改善箇所説明図

不具合発生箇所

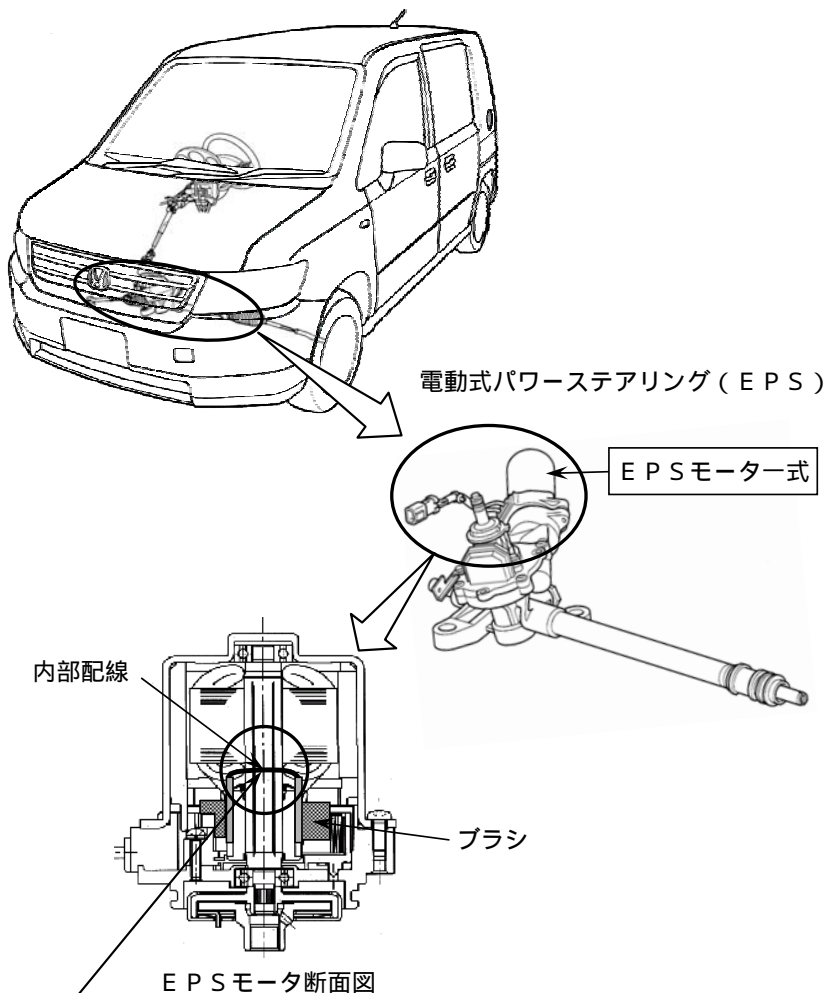
電動式パワーステアリング (EPS) のモーターのブラシ材質とステアリングギヤ比の組み合わせが不適切なため、ハンドルが止まるまで据え切り操作を繰り返すと、モーターの回転を均一にするための内部配線に大電流が流れる場合がある。そのため、当該配線が短絡してEPS警告灯が点灯するとともにハンドルの操作力が増大するおそれがある。

全車両、EPSモーター式を対策品と交換する。

識別：左フロントドア下部ヒンジの上側ボルト頭部に黄色ペイントを塗布する。
